# 5 改訂計画（案）の内容

## 外郭施設計画

千葉中央地区

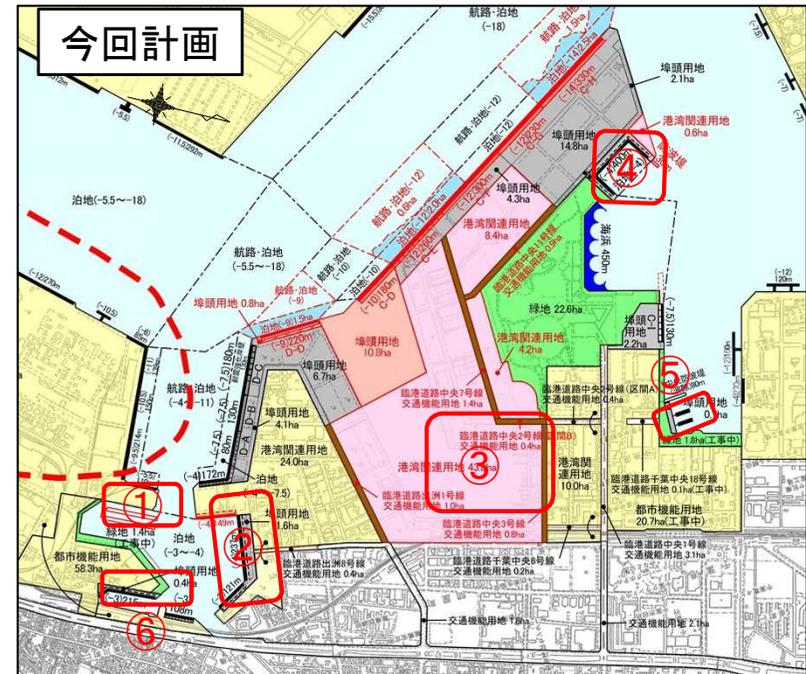
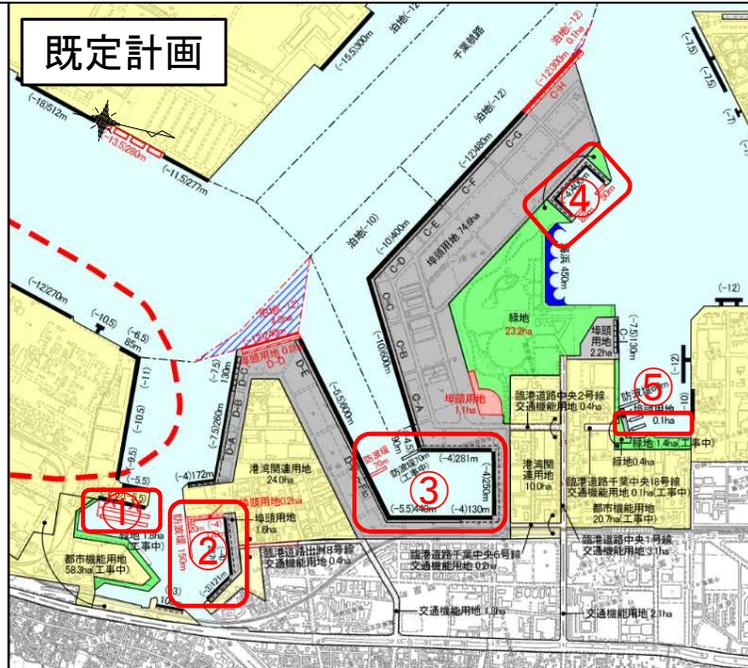
○港内の静穏度向上を図るため、外郭施設計画を変更する。

#### 葛南中央地区

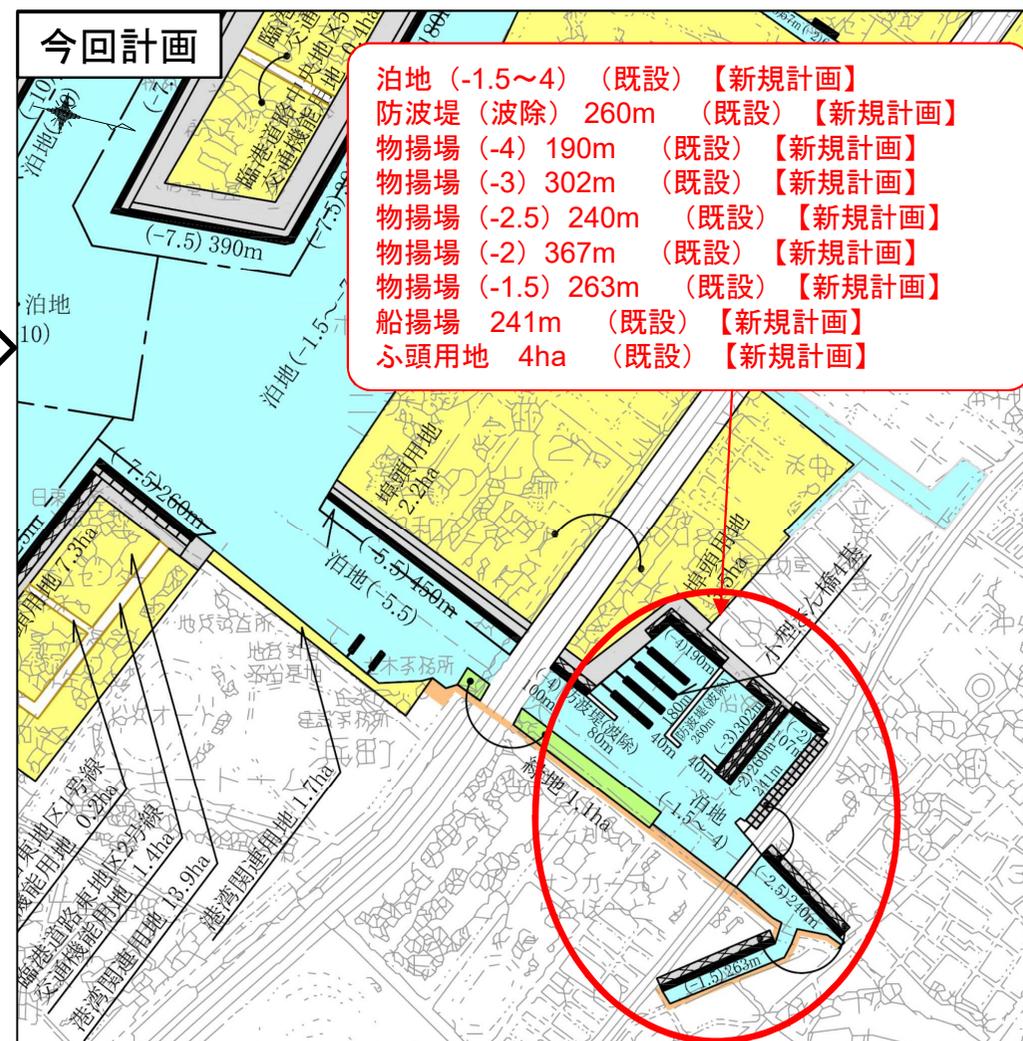
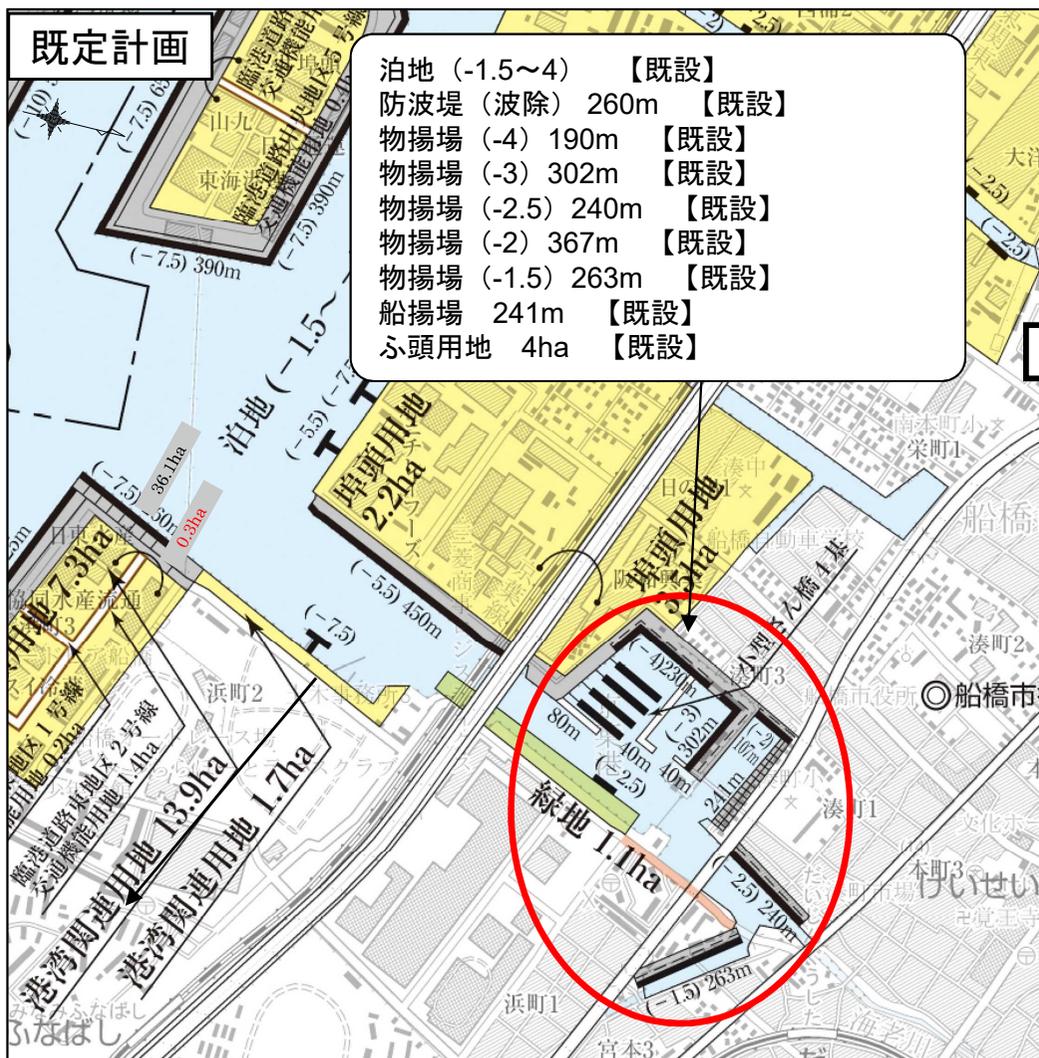
○漁船のため、葛南中央地区の小型船だまり計画を変更する。

## 臨港交通施設計画

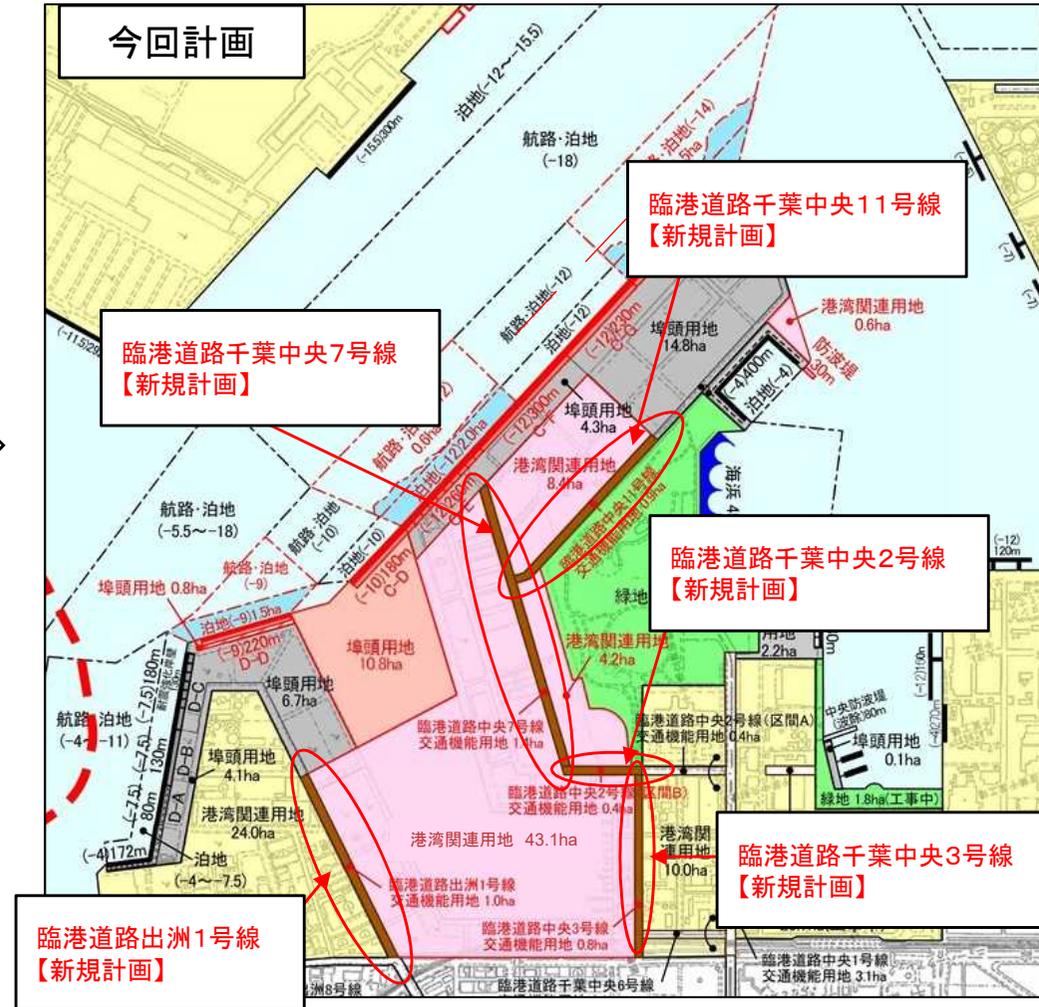
○港湾における交通の円滑化を図るとともに、港湾と背後地域とを結ぶため、臨港道路を計画する。

## 港湾環境整備施設計画

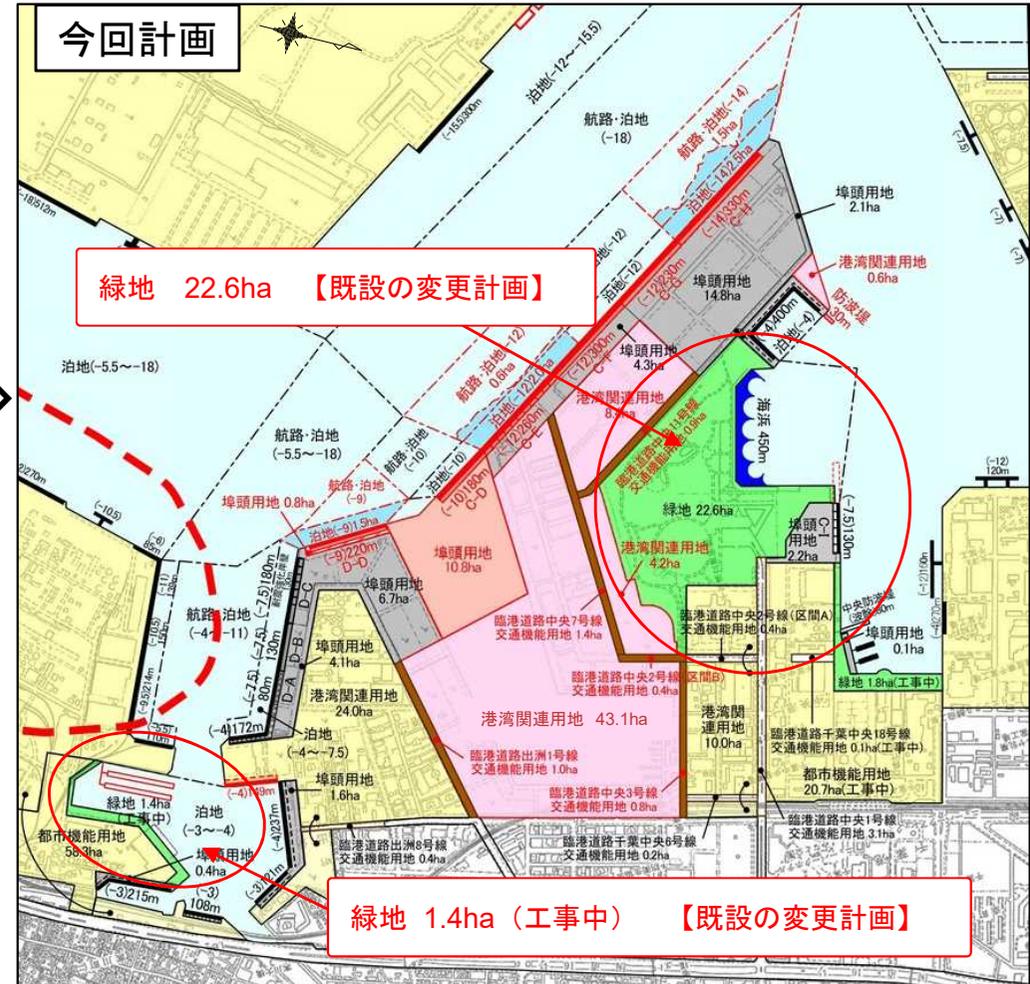
○良好な港湾の環境の形成を図るため、港湾環境整備施設計画を変更する。

### 港湾環境整備施設計画

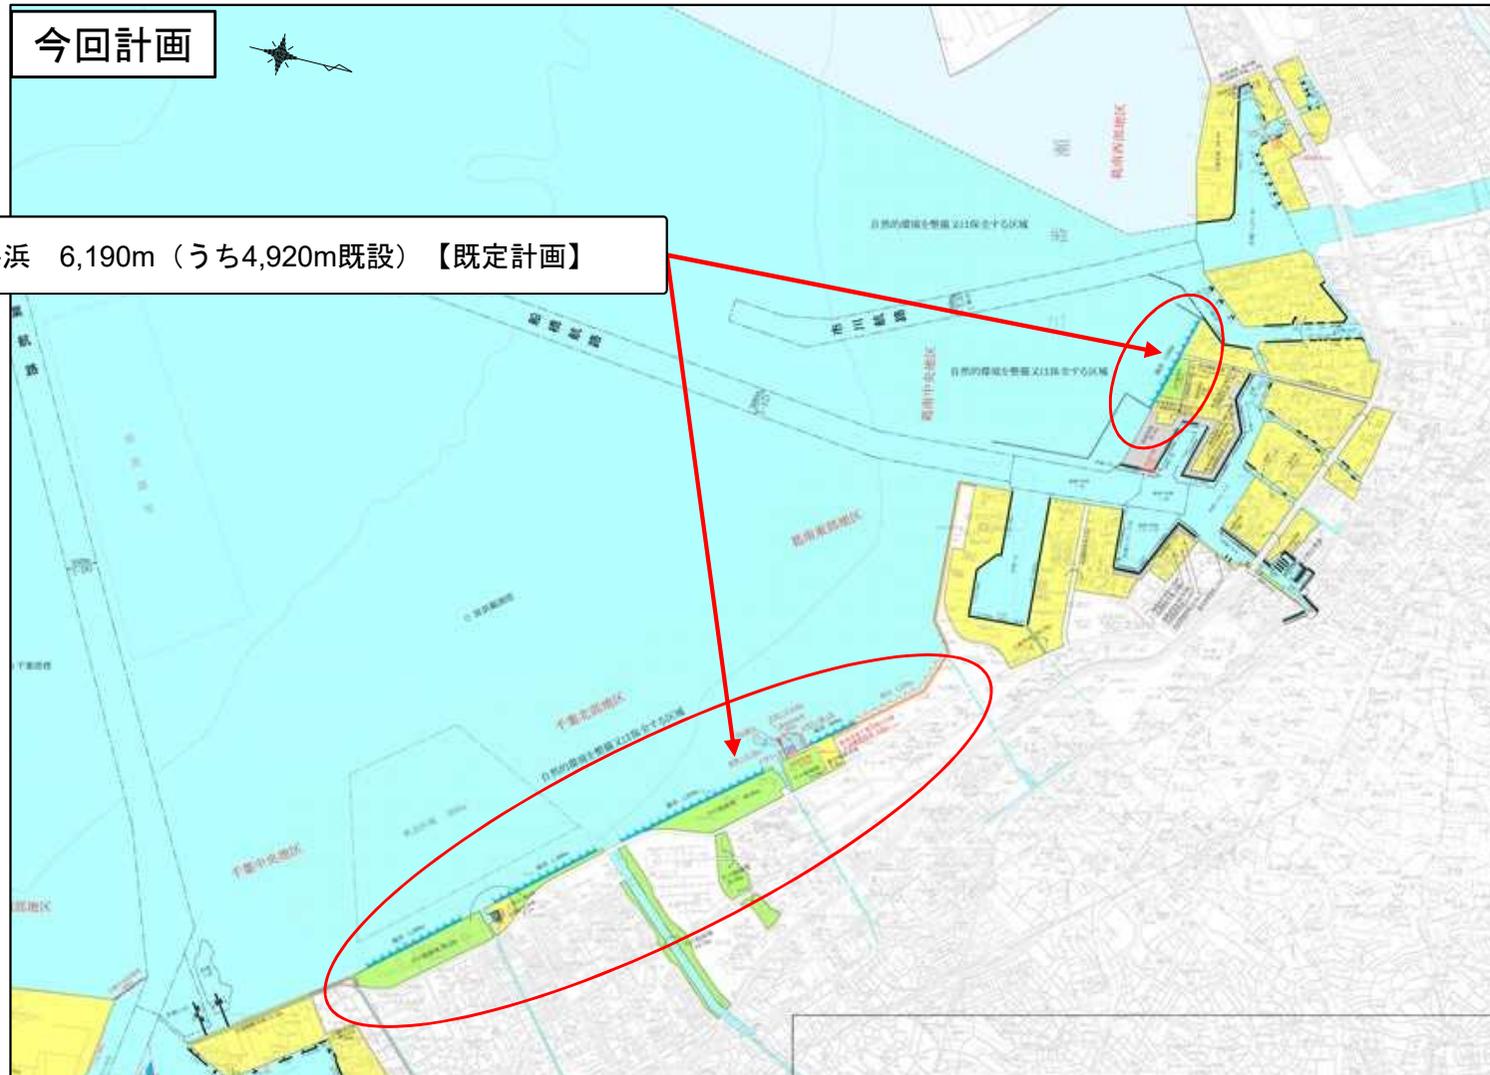
○親水空間の拡充を図るため、港湾環境整備施設を計画する。

### 土地造成及び土地利用計画

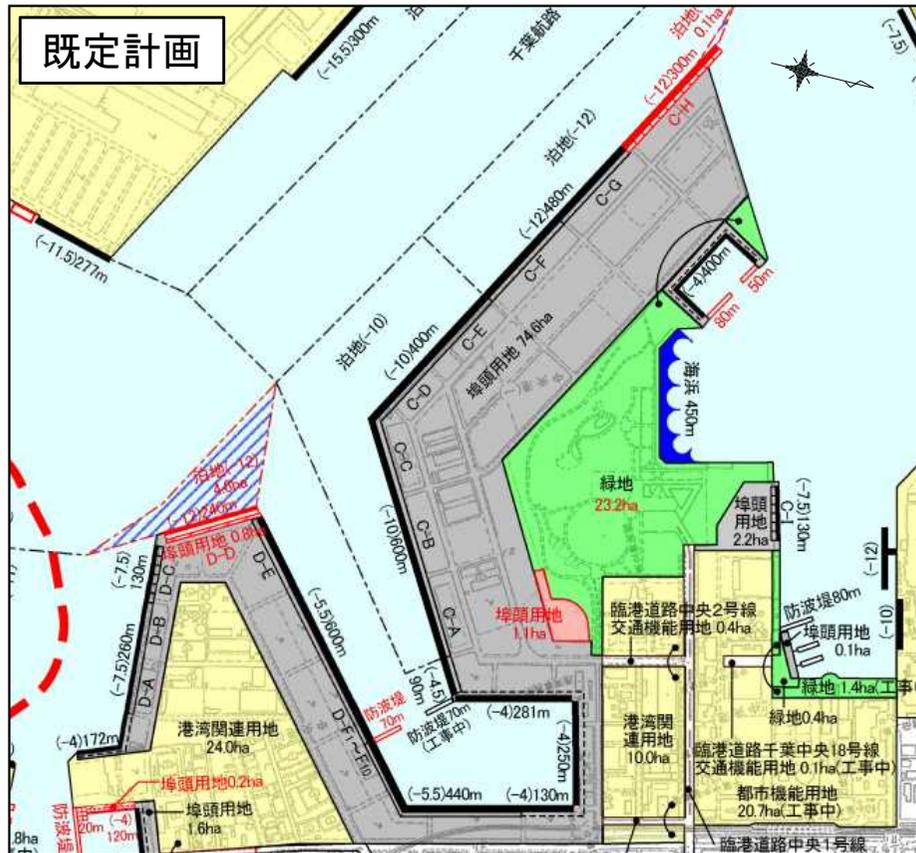
○コンテナ貨物及び完成自動車の取扱貨物量の増加に対応するため、千葉中央地区の土地造成および土地利用計画を変更する。

埠頭用地 80.6ha (うち78.5ha既設)

埠頭用地 47.5ha (うち35.9ha既設)  
 港湾関連用地 55.7ha (うち38.1ha既設)  
 交通機能用地 4.5ha (うち 4.5ha既設)

《全体用地面積107.7haのうち、土地造成は28.1ha》
